改善箇所説明図

燃料ホース

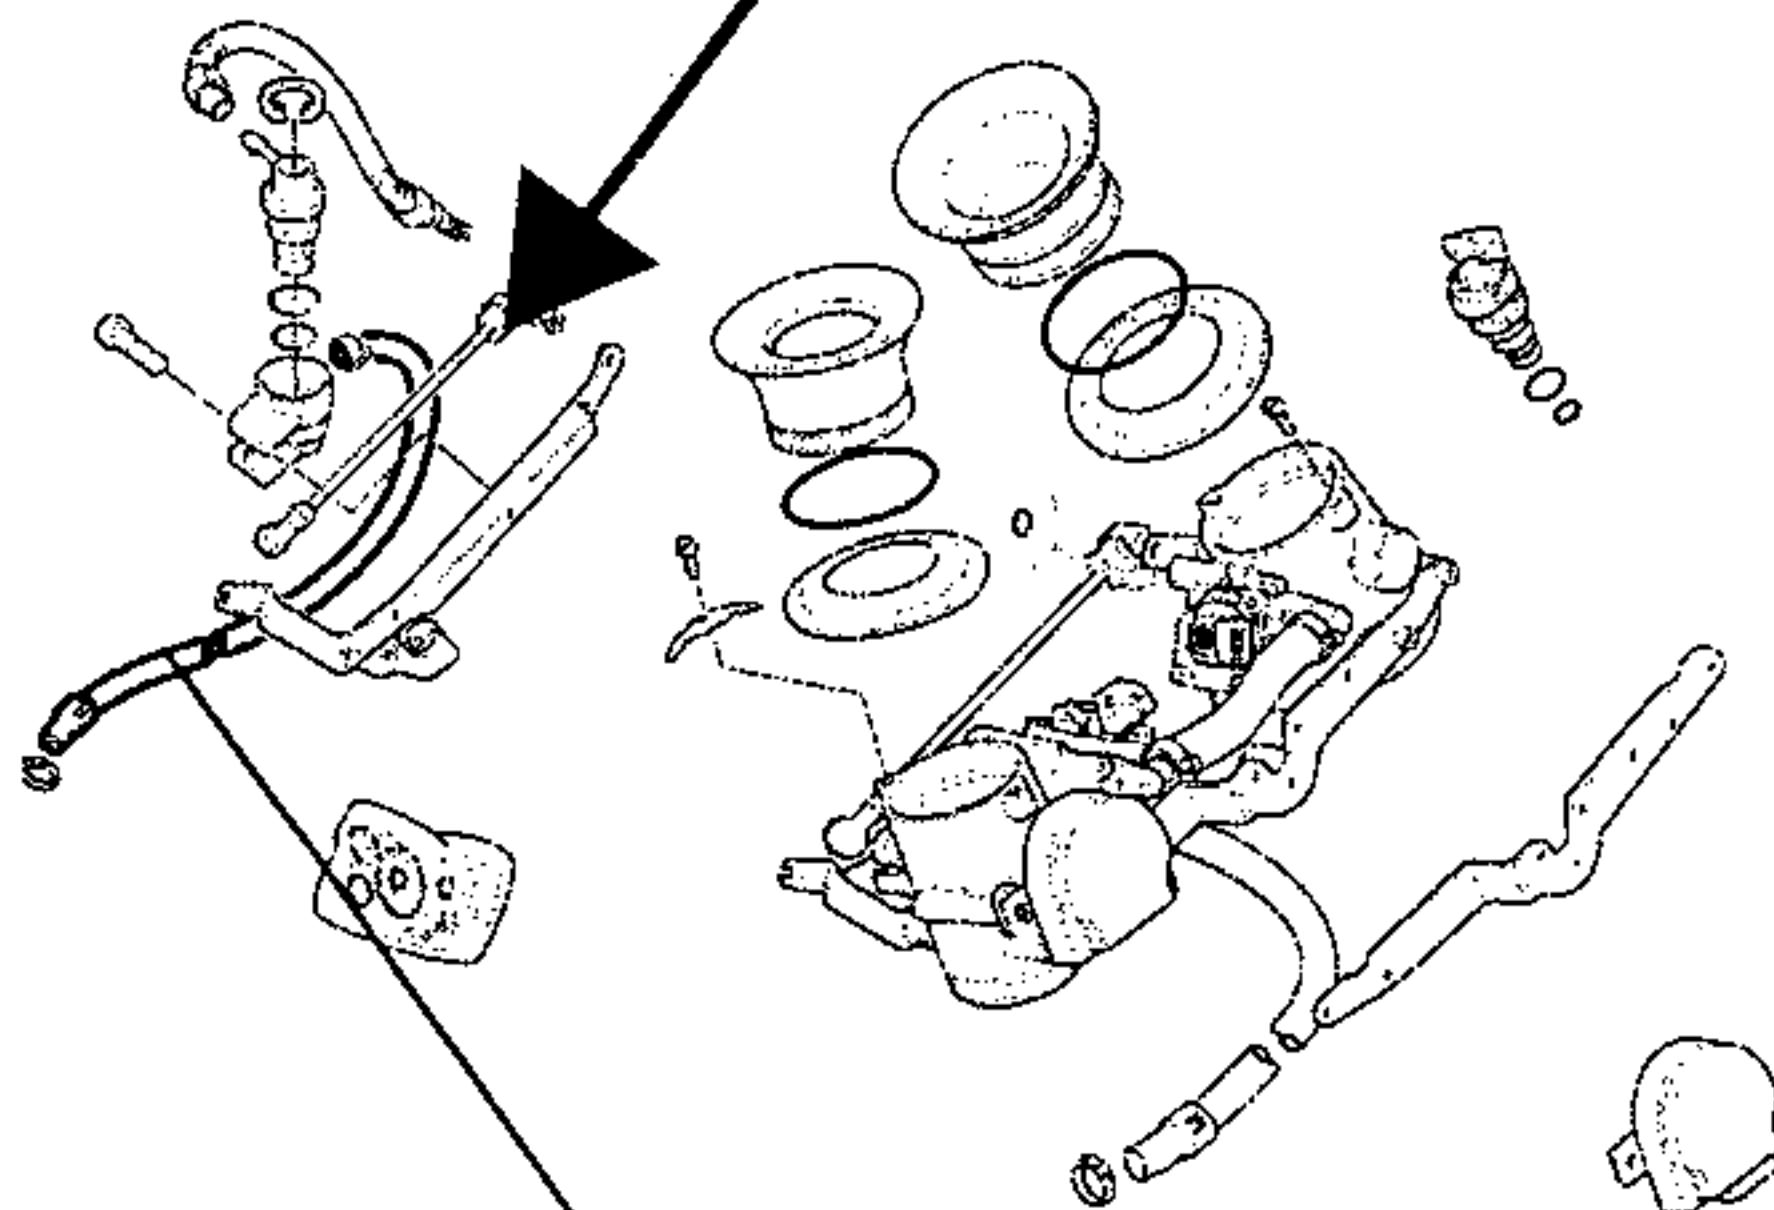
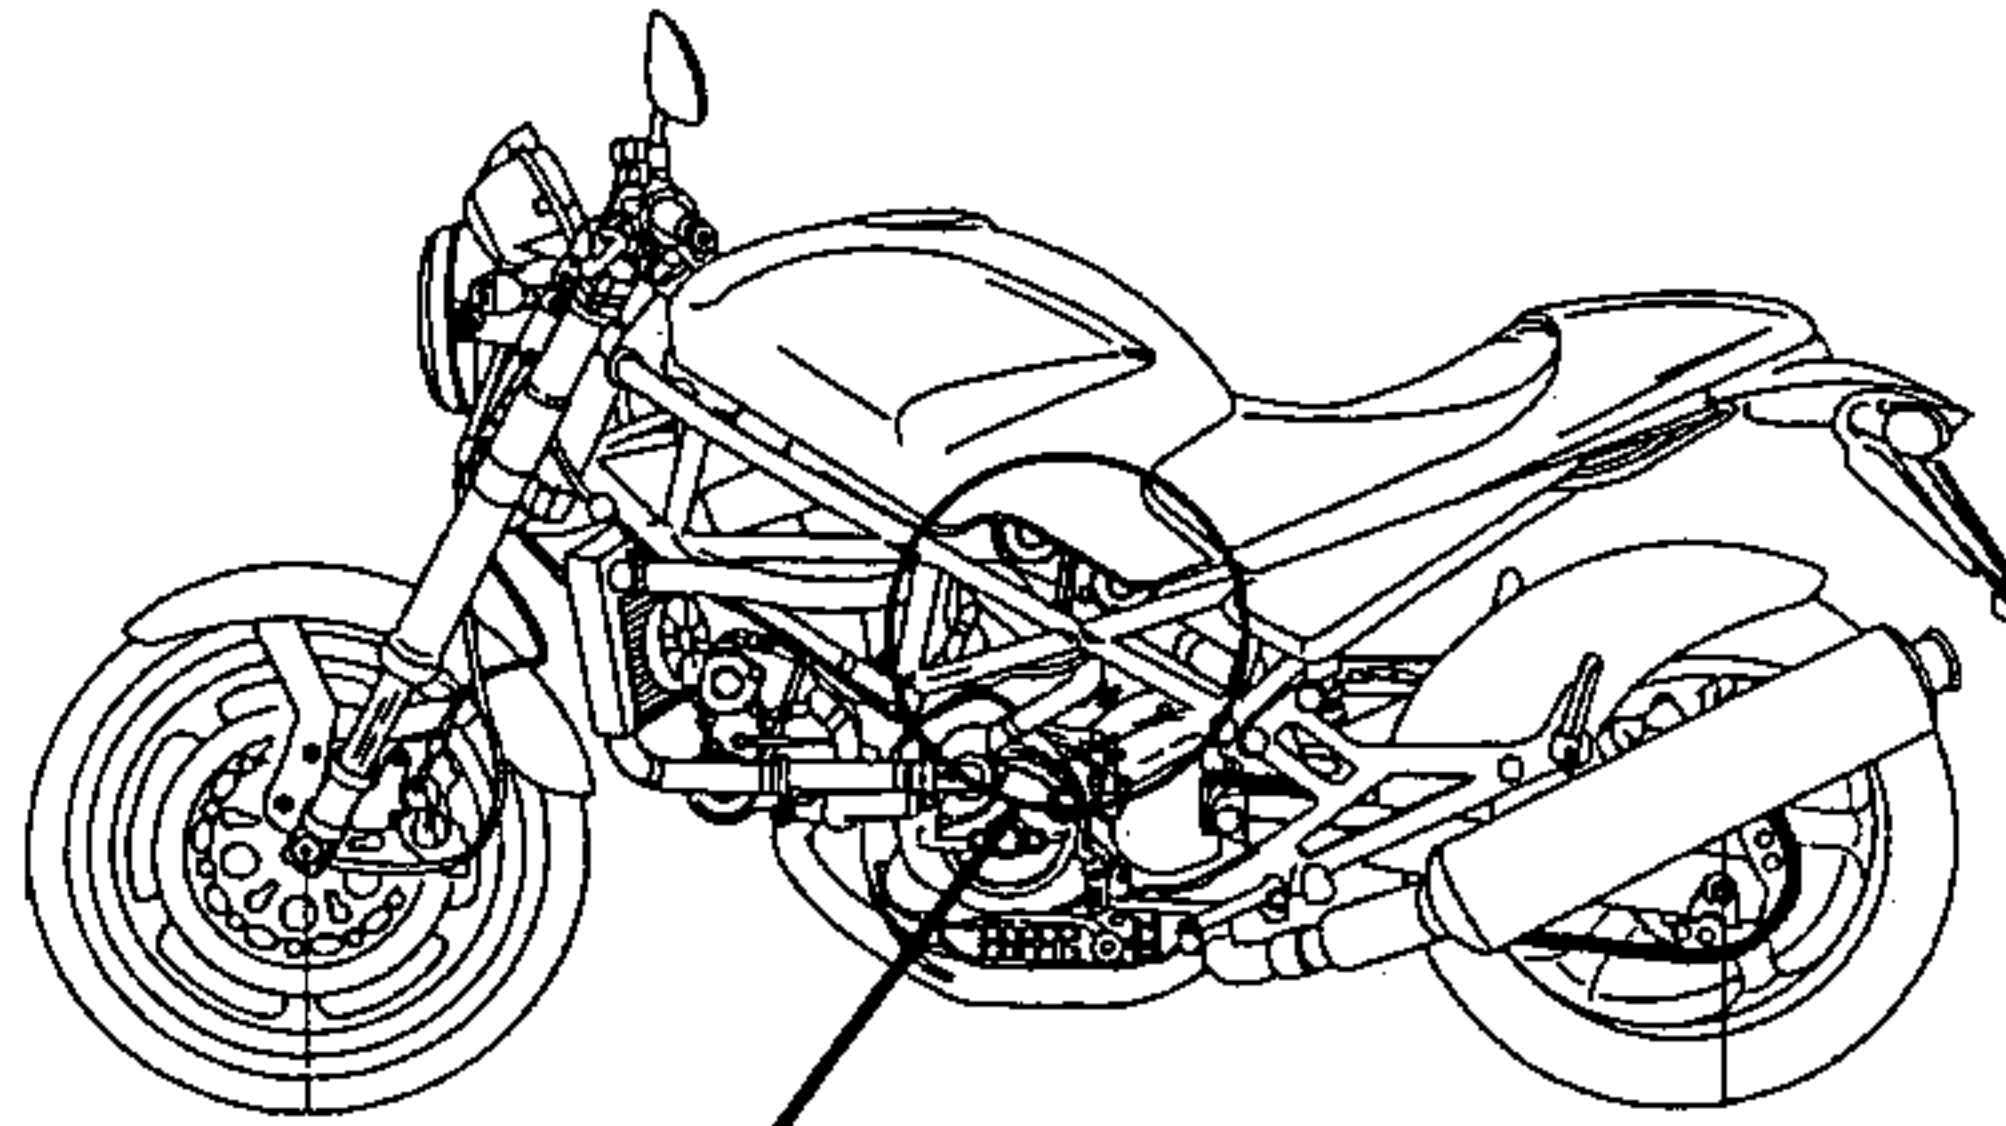
燃料装置において、燃料ホースの材質が不適切なものがあるため、そのままの状態で使用を続けると、材質の劣化によりピンホールが発生して燃料が漏れ、最悪の場合、火災に至るおそれがある。

全車両、当該ホースの品番を点検し、対象となるものは良品と交換する。
